# e<sup>2</sup> studio 2025-12 Smart Configurator for RL78 プラグイン

## RL78 スマート・コンフィグレータ V1.16.0

### リリースノート

図 2-1 SMS パネルの UARTA ブロック

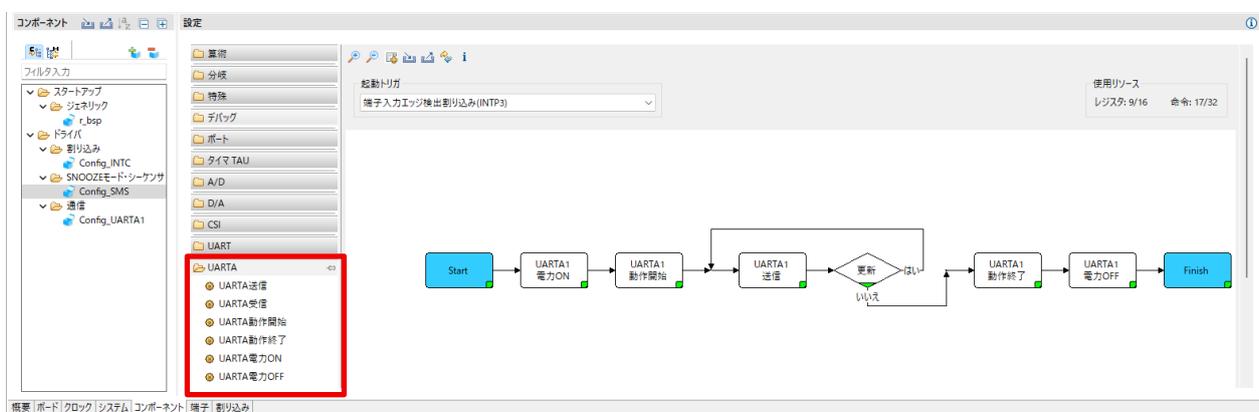
RL78 スマート・コンフィグレータ V1.16.0 より、グラフィカル・コンフィグレータ・コンポーネントの SNOOZE モード・シーケンサ (SMS) がサポートする UARTA ブロック機能には、UARTA 送信、UARTA 受信、UARTA 動作開始、UARTA 動作終了、UARTA 電力 ON、UARTA 電力 OFF の 6 ブロックが含まれます。これらのブロックを SMS キャンバスにドラッグ&ドロップ用し、CPU をスタンバイ状態にした UARTA データ転送を実装できます。

図 2-2 IIC 通信（マスタ・モード, EEPROM 通信）コンポーネント

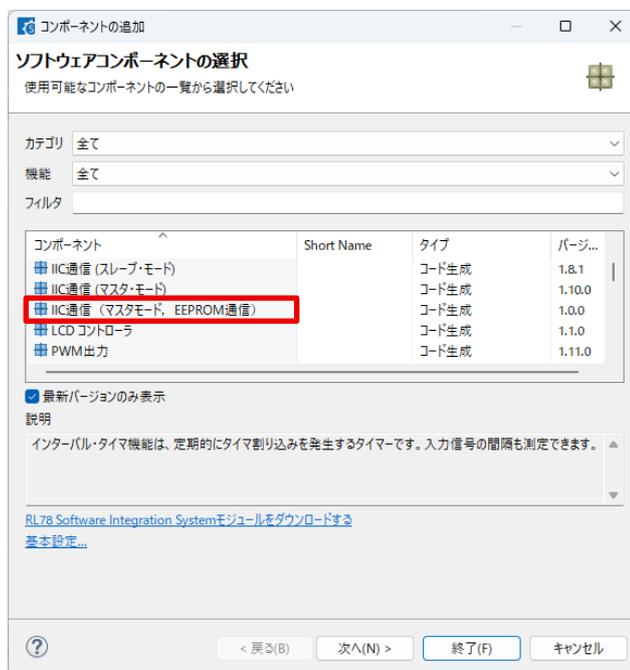
RL78 スマート・コンフィグレータ V1.16.0 より、IIC 通信（マスタ・モード, EEPROM 通信）コンポーネントを選択できます。シリアル・クロック（SCL）とシリアル・データ（SDA）の2本のラインを使用してEEPROMと通信するクロック同期式通信機能（マスタ・モード）です。また、1バイトのメモリ・アドレスとリスタート・コンディションの発行をサポートします。

図 3-1 [システム] ページのフラッシュ・シリアル・プログラミング・セキュリティ ID

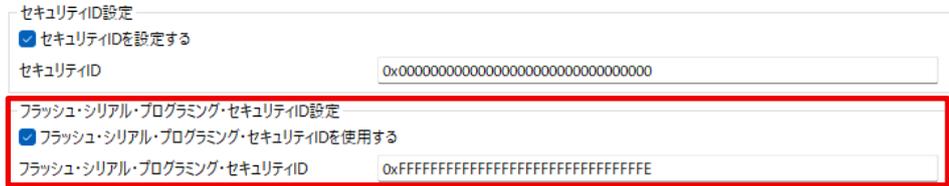
### 3.1.1 フラッシュ・シリアル・プログラミング・セキュリティ ID をサポートしていない問題を修正

RL78 スマート・コンフィグレータ V1.16.0 より、フラッシュ・シリアル・プログラミング・セキュリティ ID に対応しました。

図 3-2 [リスタート・トリガ 2] の [トリガ入力を使用しない]

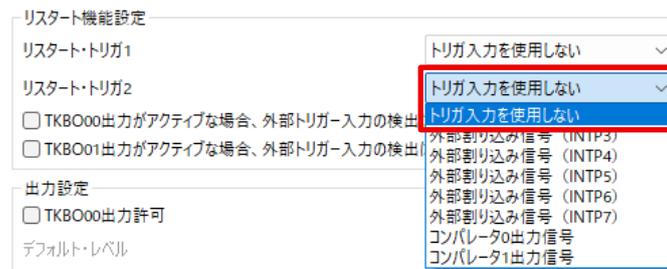
### 3.1.2 TMKB 単体動作モード（外部トリガ入力による周期制御）で [トリガ入力を使用しない] をサポートしていない問題を修正

RL78 スマート・コンフィグレータ V1.16.0 より、TMKB 単体動作モード（外部トリガ入力による周期制御）の [リスタート・トリガ 2] で [トリガ入力を使用しない] を対応しました。

図 3-5 低電力メイン・モードで fSUB を fCLK として選択場合

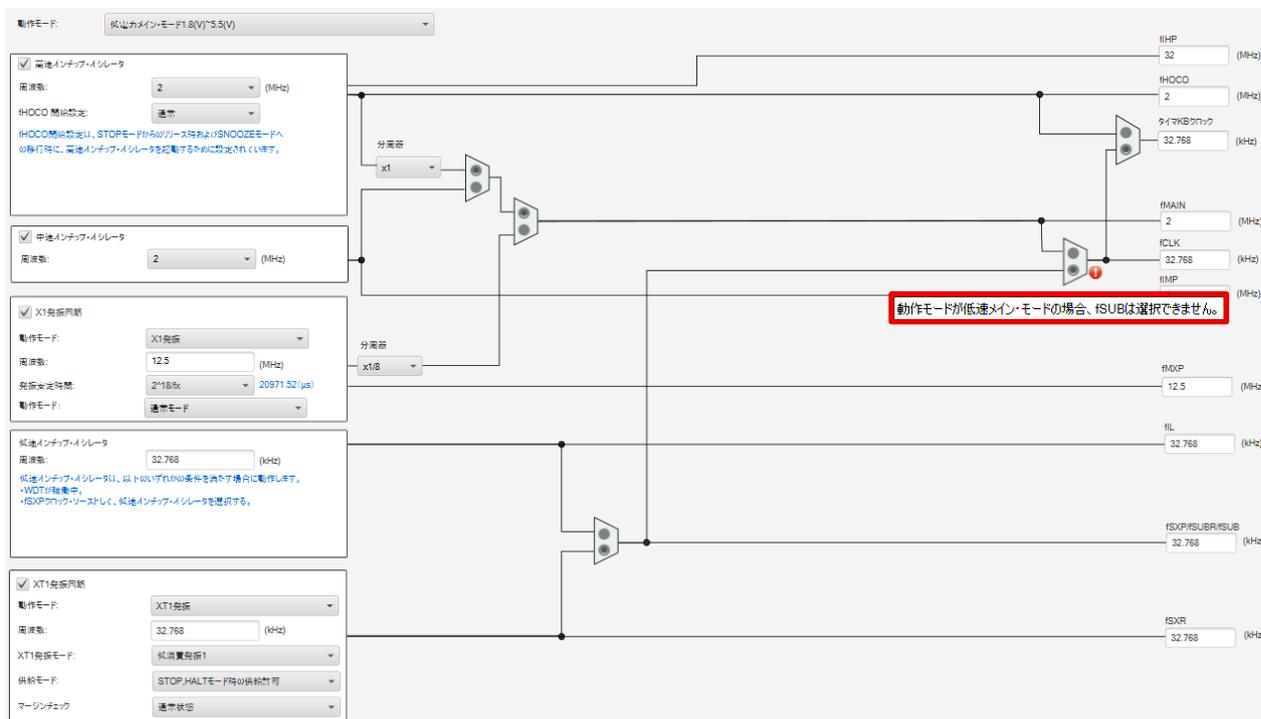
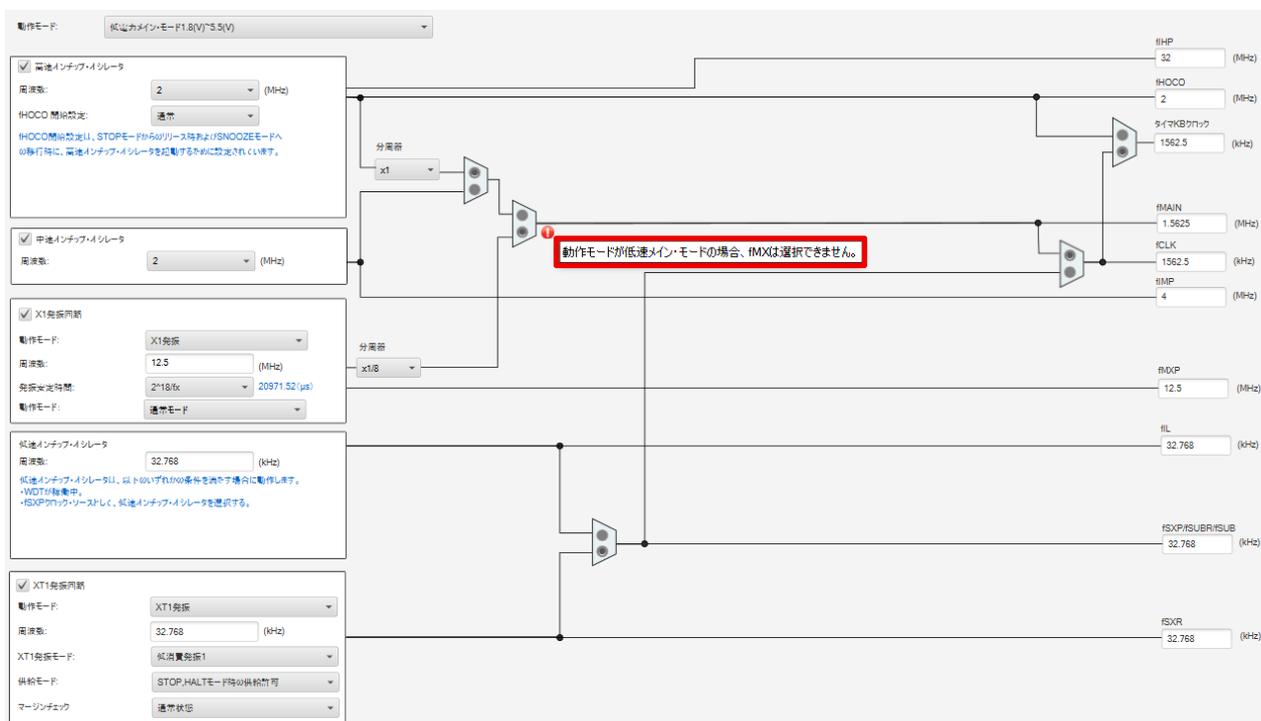
### 3.1.4 低電力メイン・モードで fIH と fIM のみを fCLK として選択できる問題を修正

低電力メイン・モードを選択した場合、[クロック] ページで fIH と fIM を fCLK としてのみ使用できます。他のクロック・ソースを選択した場合は、エラーアイコンとメッセージが表示されません。

図 3-8 [クロック] ページの仕様改善

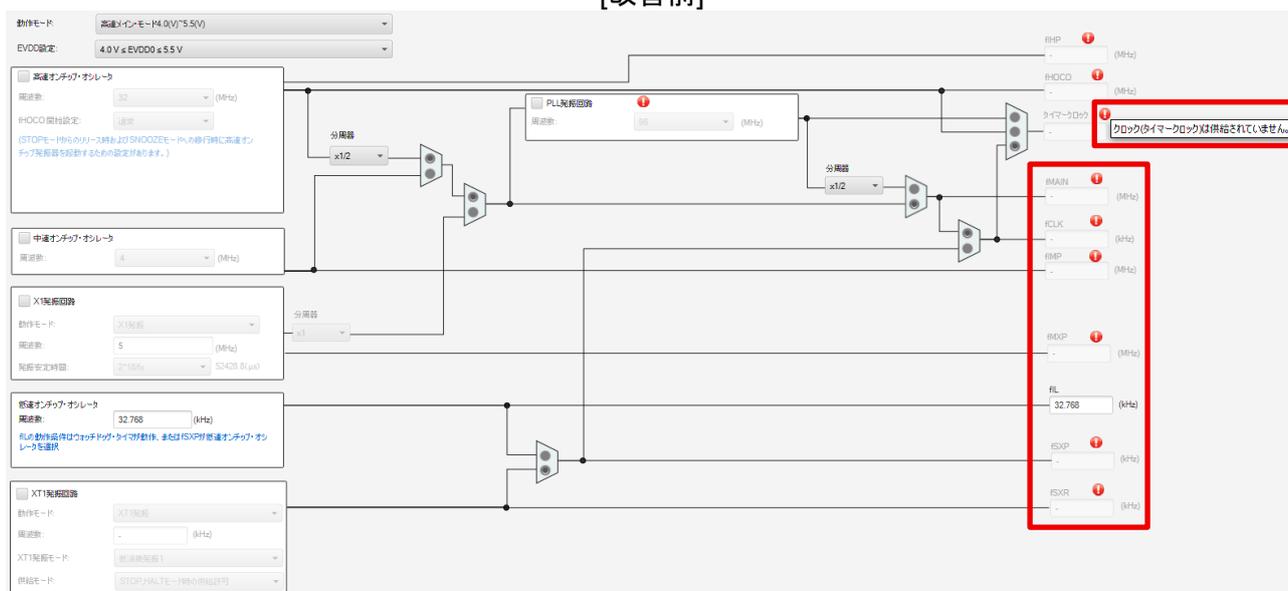
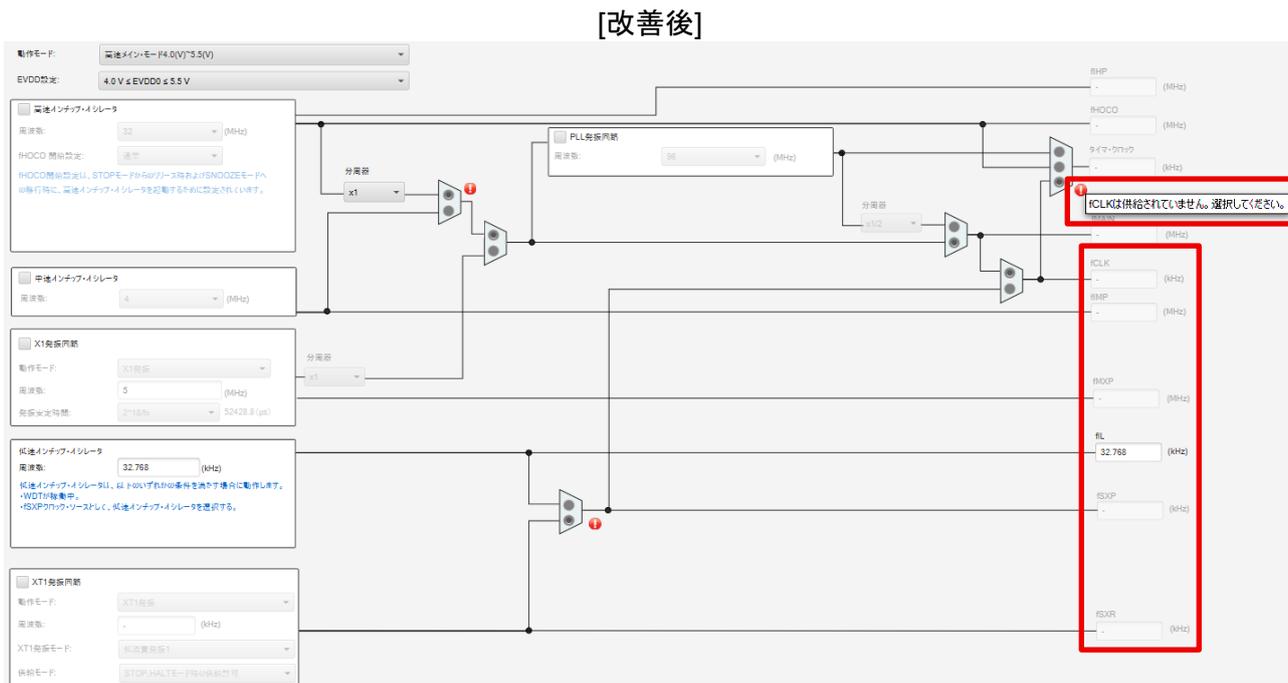
### 3.2.2 [クロック] ページの仕様改善

- ・ 赤いエラーアイコン (❗) は、[クロック] ページにエラーがある場合に使用します。
- ・ 使用してはいけないクロックが未使用の場合は、赤いエラーアイコンを削除します。
- ・ クロック名はユーザーズマニュアルと同じにしました。[クロック] ページで簡単に見つけることができます。
- ・ エラーアイコンのメッセージを更新しました。エラーの解決方法を理解しやすくします。
- ・ 赤いエラーアイコンの場所は、エラーの解決方法を理解しやすくします。

図 3-11 バックアップ設定の有効

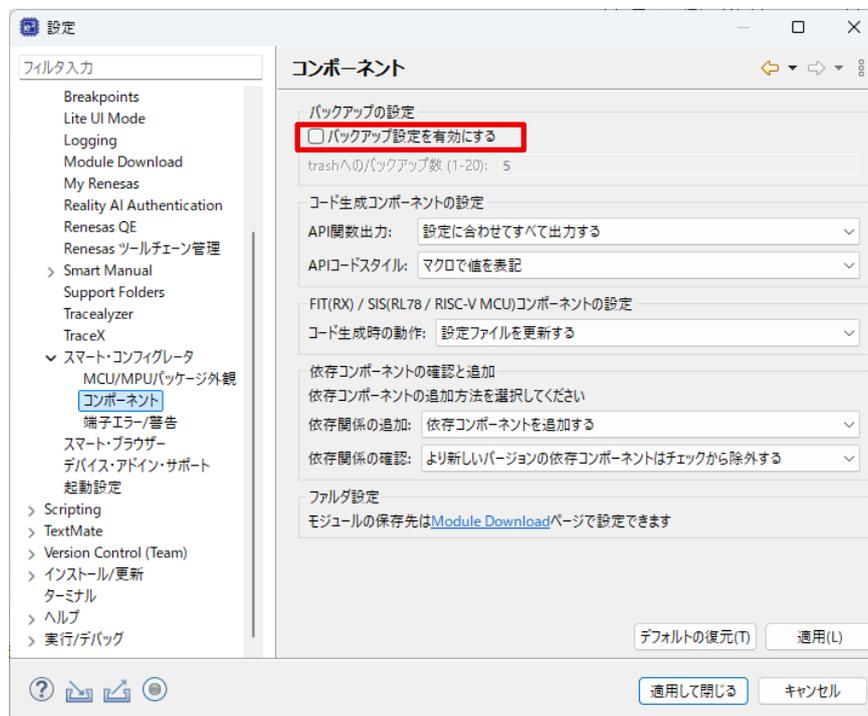
### 3.2.4 バックアップ機能のデフォルト設定を改善

RL78 スマート・コンフィグレータ V1.16.0 より、e<sup>2</sup> studio でのビルド時間を短縮するために、デフォルトのバックアップ機能が無効になっています。バックアップ機能を使用する場合は、[設定] の [バックアップ設定を有効にする] を選択して有効にしてください。
